Mission régionale d'autorité environnementale

**Avis sur le projet de construction  
d'une centrale photovoltaïque au sol sur un ancien site militaire  
à Saint-Eulien (51)  
porté par Urbasolar**

n°MRAe 2021APGE12

**Schéma de principe**

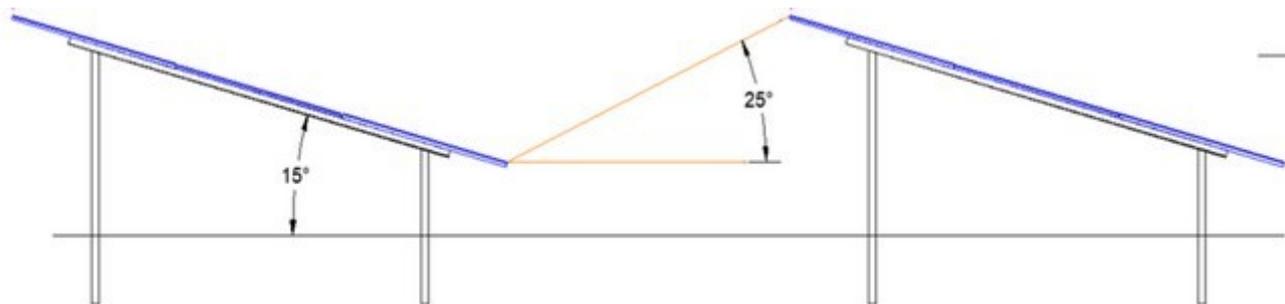
L'étude d'impact indique que le projet est situé à l'aplomb de la nappe des Alluvions du Perthois, dont la côte minimale est à 0,37 m sous le terrain naturel. Cette nappe présente une vulnérabilité moyenne, un bon état quantitatif et un état chimique médiocre. Sachant que les pieux battus ont une profondeur maximale de 1,5 m et que les sols du site sont potentiellement pollués par l'activité militaire précédente, ceux-ci vont vraisemblablement atteindre la nappe avec un risque de remobilisation de polluants.

**L'Ae recommande de démontrer pour les diverses techniques possibles de fondations des panneaux que celle des pieux relève de la meilleure technologie pour la protection de l'environnement à cet endroit, par rapport à des fondations non invasives, par exemple sur longrines ou massifs en béton posés au sol.**
